Aktenzeichen: 612/JK

Datum: 10.09.2020

Bebauungsplan "KiTa am Ostparkstadion" - Beschluss zur zweiten erneuten Offenlage

Abbildung: Mögliche Baumstandorte für die Ersatzpflanzungen im geschützten Landschaftsbestandteil „Grünanlage am Kanal“ (externe Ausgleichsfläche)

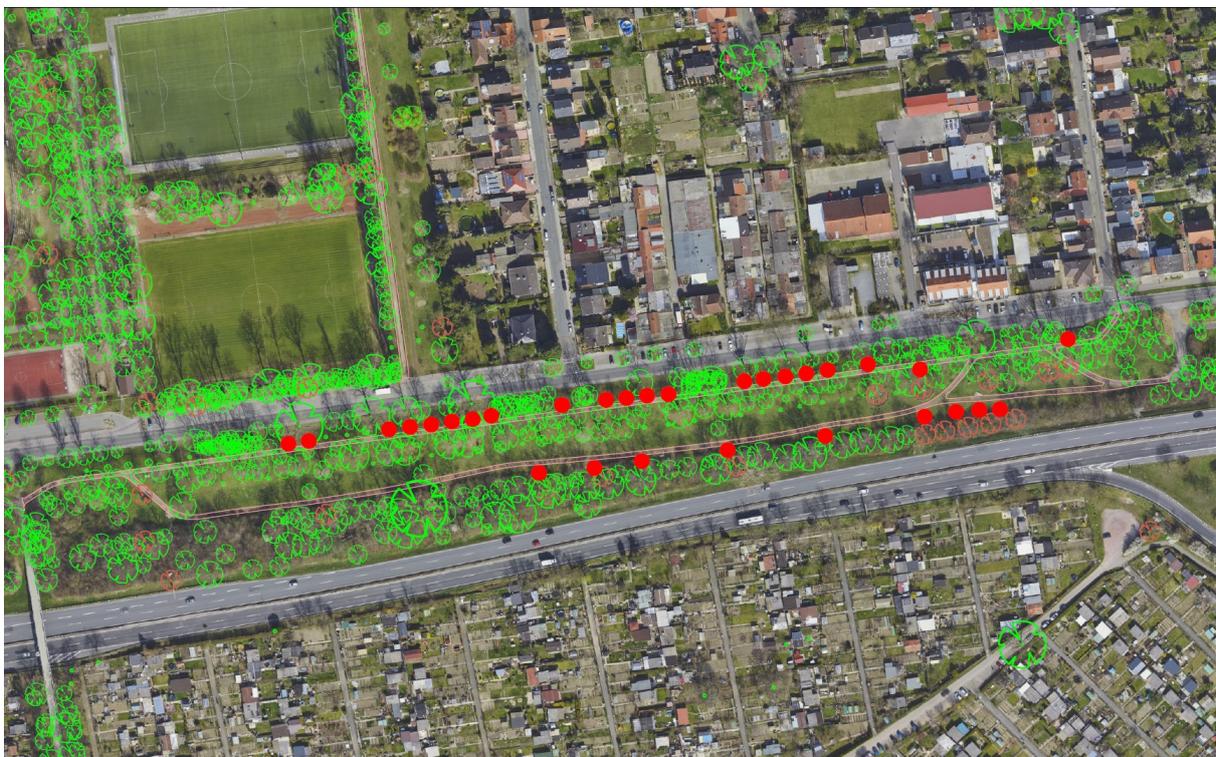
Bei einer aktuellen Bestandsaufnahme der Bäume im Geltungsbereich wurden, ohne die 14 Ersatzpflanzungen für den Stauraumkanal, 30 Bäume erfasst (siehe Anlage 5). Davon unterliegen 16 Bäume der Baumschutzverordnung. 12 von diesen 16 Bäumen müssen mit hoher Wahrscheinlichkeit gefällt werden, da diese im Bereich der Baufenster liegen. Für unvermeidbar zu fallende Bäume ist für Ersatz am Eingriffsort bzw. in unmittelbarer Nähe zu sorgen. Nach Absprache mit der Unteren Naturschutzbehörde kann die Fläche des geschützten Landschaftsbestandteils „Grünanlage am Kanal“ (externe Ausgleichsfläche) als Ersatzstandort herangezogen werden.
